工程指示 / 要求簡箋(E.I.)

工程指示編號：EI / 1677 / 20

工程名稱：觀塘裕民坊

工程項目：幕牆 6/F flat roof 位跌級 50 防水片(大貨)

图号 = 837-GFPCR-02

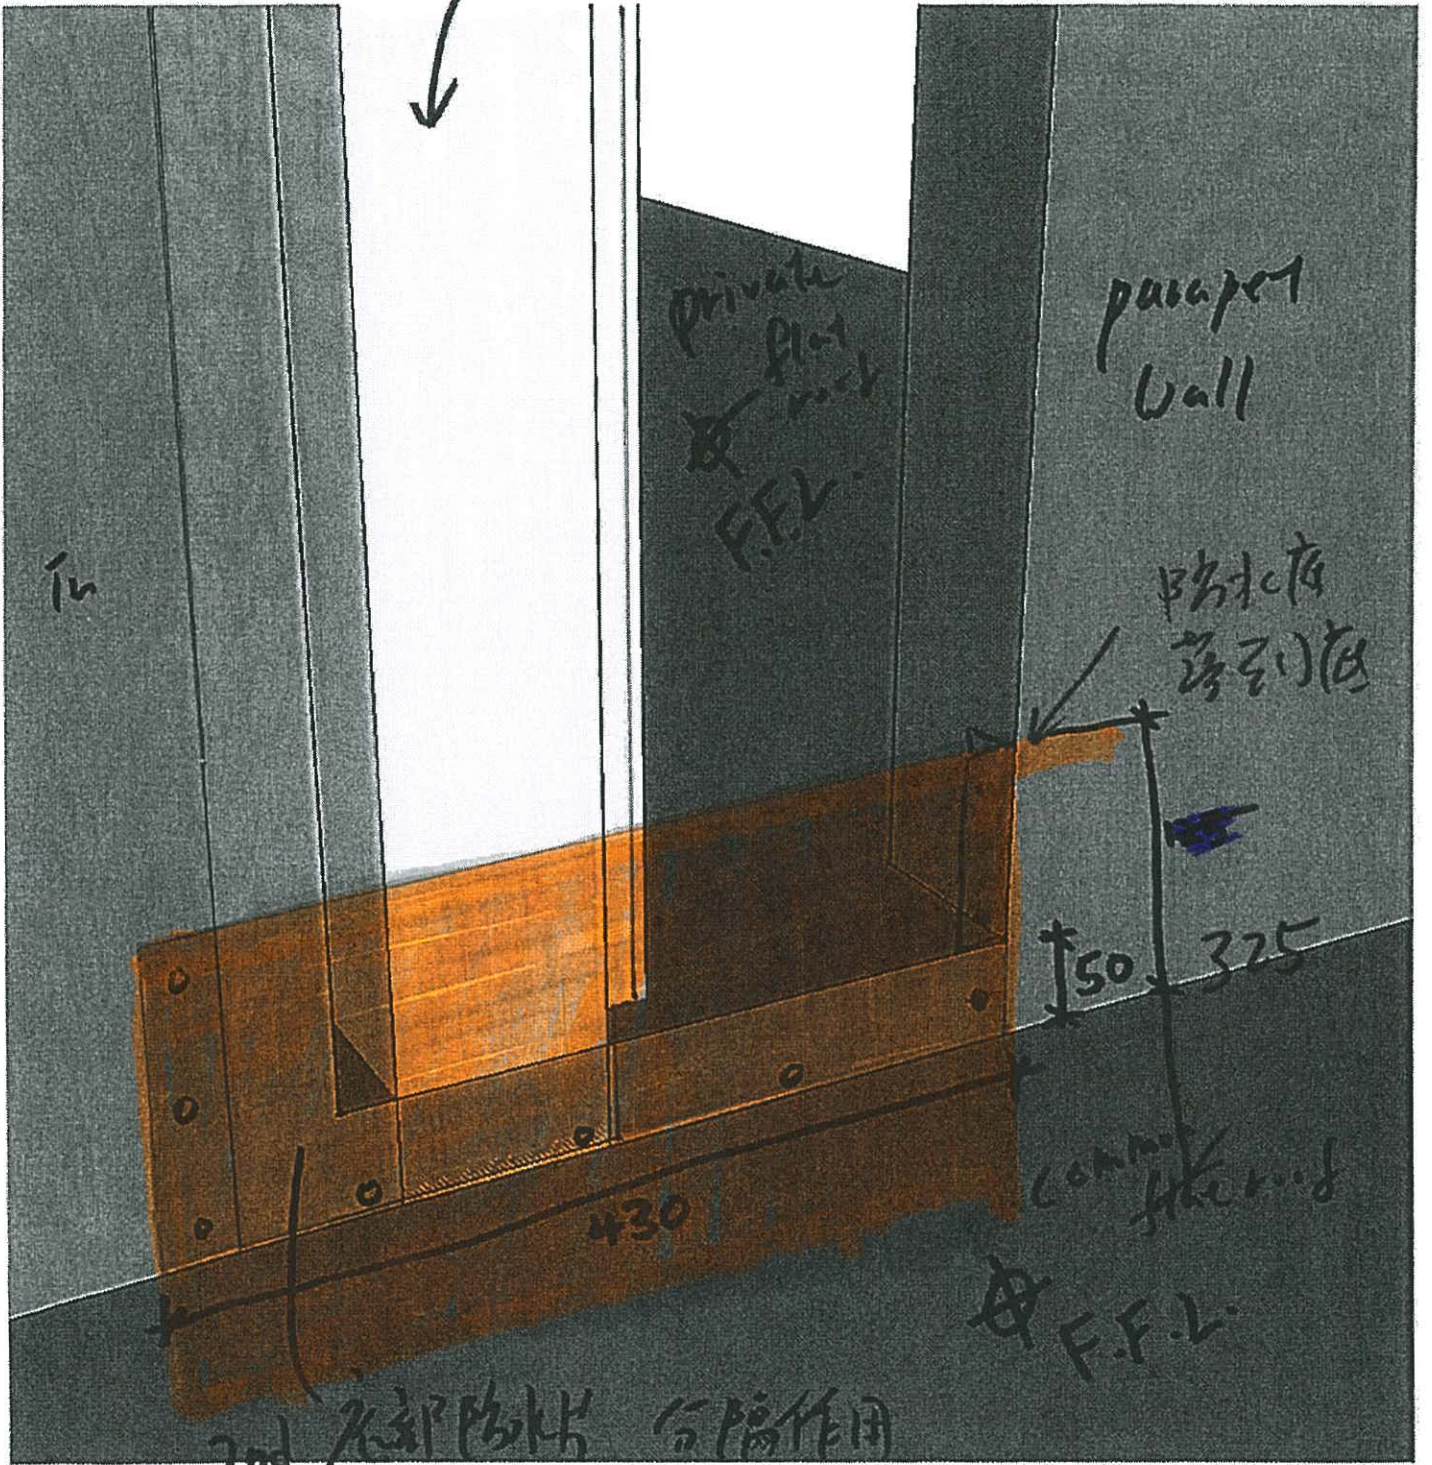
請按加工圖生產防水片送地盤安裝

1.5mm厚铝板

17 + 3 (後備)

数量 = ~~2件~~ ~~4件~~

30x30 铝角

L = 70 mm

6/E CW 窗 parapet wall.

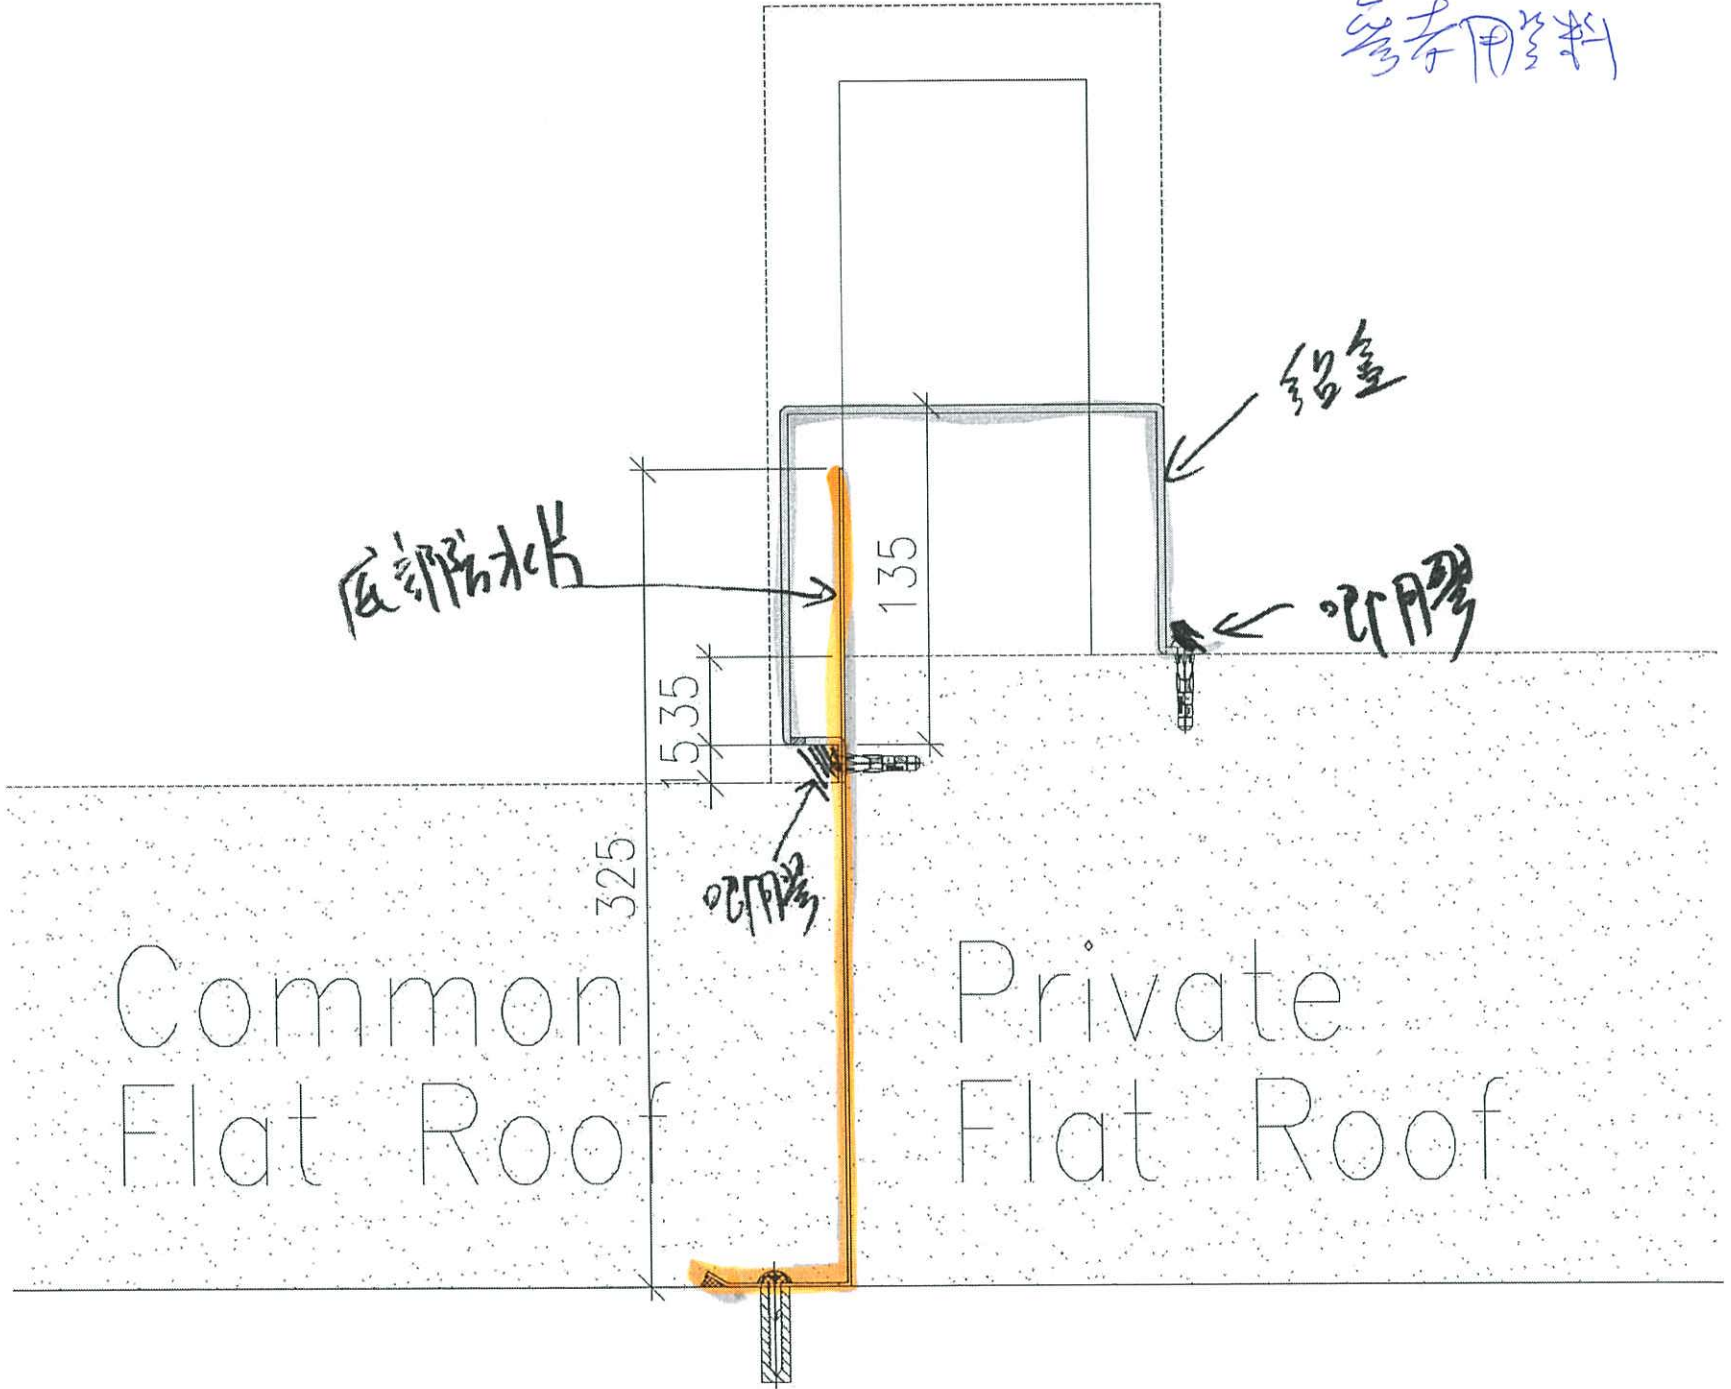
1st 窗防水

2nd 窗防水 合隔作用

加此防水片, 防止 common flat roof 的水
→ private flat roof.
